PARIS BATIGNOLLES AMÉNAGEMENT

Secteur Chapelle Charbon

Mémoire en réponse

Avis de l'autorité environnementale

Niveaux piézométriques (source ICF Environnement, 2015 et IDDEA, 2017)

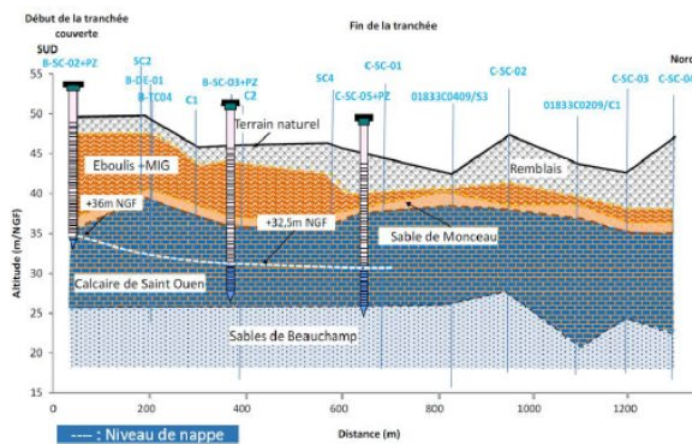
« La nappe phréatique se situerait entre 13 m et 16 m de profondeur (selon les fluctuations, page 85) sans exclure le phénomène de remontée de nappe (page 91) qualifié de fort au sud du site, et de faible à moyen sur le reste de l'emprise du projet (page 91). Par conséquent, il n'est pas exclu que les travaux de réalisation des fondations et du parking souterrain interfèrent avec la nappe phréatique. L'autorité environnementale aurait apprécié que le phénomène de remontée de nappe soit précisé à l'aide de mesures fines. »

Éléments de réponse :

D'après la cartographie départementale du BRGM¹, présentée en page 91 de l'étude d'impact, il existe en effet un risque fort de remontée de nappe au sud-ouest de la zone d'activités CAP 18. Le risque est moyen sur une moitié sud-est de CAP 18 et sur la partie centrale de la friche ferroviaire. Il est faible sinon.

Le secteur Chapelle Charbon a été équipé de 6 piézomètres pour l'opération. Le tableau et la cartographie ci-après synthétisent les informations

relevées sur le niveau de la nappe dans le secteur. Trois des piézomètres ont été installés en 2015 par ICF Environnement dans la zone d'activités CAP 18, trois l'ont été dans la partie ouest du secteur en 2017 par IDDEA.

Localisation des sources concentrées au droit du futur parc (source IDDEA, 2018)

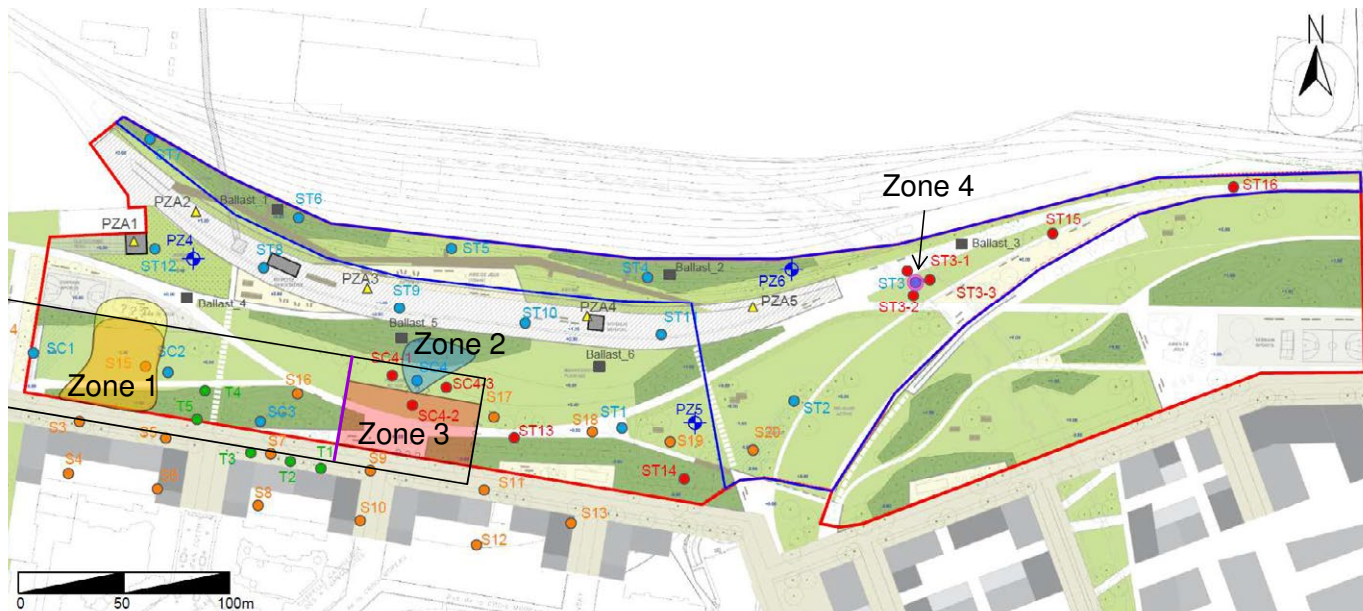
« A ce stade, et pour la 1ère phase de la ZAC, est prévu (p. 246) :

- un apport de 81 500 tonnes de terres ;
- l'évacuation de 25 000 à 195 400 tonnes de terres.

Le pétitionnaire (page 245) préconise un recouvrement des terres polluées par de la terre saine sur 30 cm d'épaisseur au niveau du parc. Il serait souhaitable d'affiner la quantification du tonnage de terres à évacuer et d'en quantifier la part polluée. »

Les études pollution se sont poursuivies, permettant d'affiner les connaissances dans le futur parc, objet des premiers travaux de la ZAC.

Des investigations complémentaires sur les sols, les eaux souterraines et les gaz du sol ont été menées par IDDEA fin 2017. Au sein du parc, quatre zones présentant des sources de pollution concentrées, cartographiées ci-après, ont été délimitées :

- HAP¹ entre 0,4 et 1,5 m de profondeur au niveau de la zone 1.
- HCT² entre 0,2 et 0,6 m de profondeur au niveau de la zone 2.
- HAP et HCT entre 1 et 1,5 m de profondeur au niveau de la zone 3.
- HAP et HCT entre 0,5 et 1,2 m de profondeur au niveau de la zone 4.

Une Évaluation quantitative des risques sanitaires (EQRS)³ a également été réalisée sur l'emprise du parc pour calculer les niveaux de risque en scénarios individuels ainsi qu'en cumul.

Ces éléments ont permis d'élaborer un plan de gestion des terres⁴ et d'affiner les volumes de terres polluées à gérer.
